## ACTA DE INSPECCIÓN

El titular fue informado de que la inspección tenía por objeto realizar las comprobaciones de los procedimientos del Sistema de Supervisión y Seguimiento de la C.N. Sta. María de Garoña correspondiente al cuarto trimestre del año 2018.

**COMENTARIOS AL ACTA DE INSPECCIÓN**  
**REF. CSN/AIN/SMG/18/793**

##### Pruebas de eficiencia de filtros HEPA

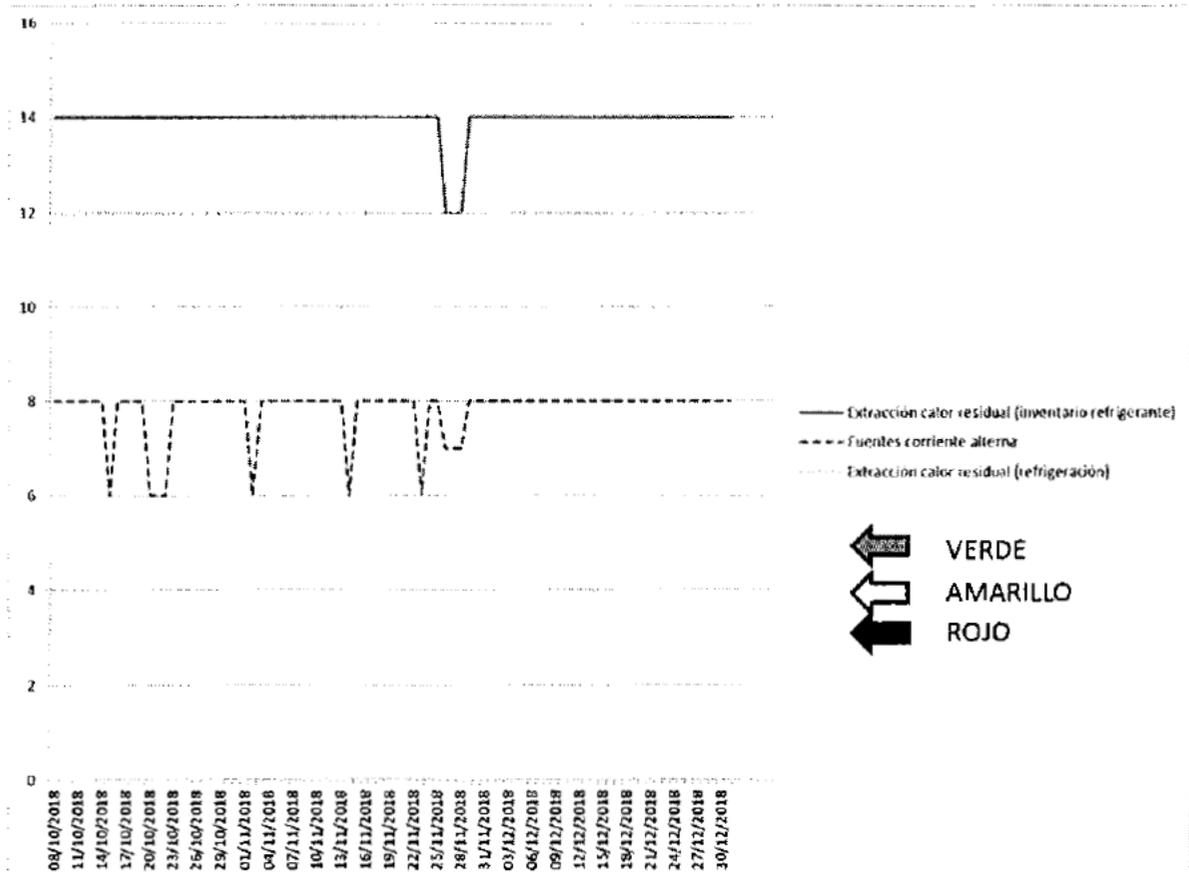
Se comprobaron las medidas tomadas tras encontrarse en la ejecución del procedimiento PVD-QR-403 (Comprobación de la eficiencia de los filtros HEPA del sistema de ventilación del almacén transitorio de bidones) que no era posible obtener valores de filtración superiores al 99,3% (valor mínimo 99,95%) en cuatro de las seis casetas de ventilación del ATR. En el primer cubículo donde se observó este fenómeno se sospechó de la junta de montaje de los filtros HEPA, cambiándose el filtro FLT-29-11 por uno nuevo y sellando la junta tras la operación. Sin embargo los valores de retención de agente trazador seguían siendo insuficientes, localizándose una fuga en las uniones de las paredes de ladrillo de la caseta, concretamente en la pared donde se encastra el filtro. Se sellaron y se repitió la prueba, con resultado satisfactorio. Habiendo comprobado que el problema estaba en las

grietas aparecidas en las paredes de ladrillo de los cubículos, se sellaron aquellas correspondientes a los filtros FLT-29-7/8 y 10. Con dicha medida se logró alcanzar la eficiencia requerida en todos menos en el FLT-29-7, abriéndose una CA para este último. Igualmente se realizó una solicitud de trabajo para el cambio de prefiltros en FLT-29-8 y FLT-29-10, por estar muy tupidos.

Se ha analizado el posible impacto en una minusvaloración de las emisiones de partículas al exterior, encontrándose despreciable. Hasta que no se logró estimar la eficiencia de los filtros HEPA se estableció la precaución operativa (estos equipos no figuran en ETP ni en MRP) de prohibir el arranque de sus ventiladores y el trabajo en las celdas de los silos asociados.

El impacto del agrietamiento en las paredes de estas casetas sobre la eficiencia de los filtros no se había observado con anterioridad. Adicionalmente a la ejecución de trabajos de reparación de las casetas de ventilación, el titular ha abierto un nuevo punto de inspección correspondiente a las casetas en el Informe de Puntos de Inspección de Estructuras, calificándose su estado como "Aceptable con Deficiencias" desde el punto de vista estructural.
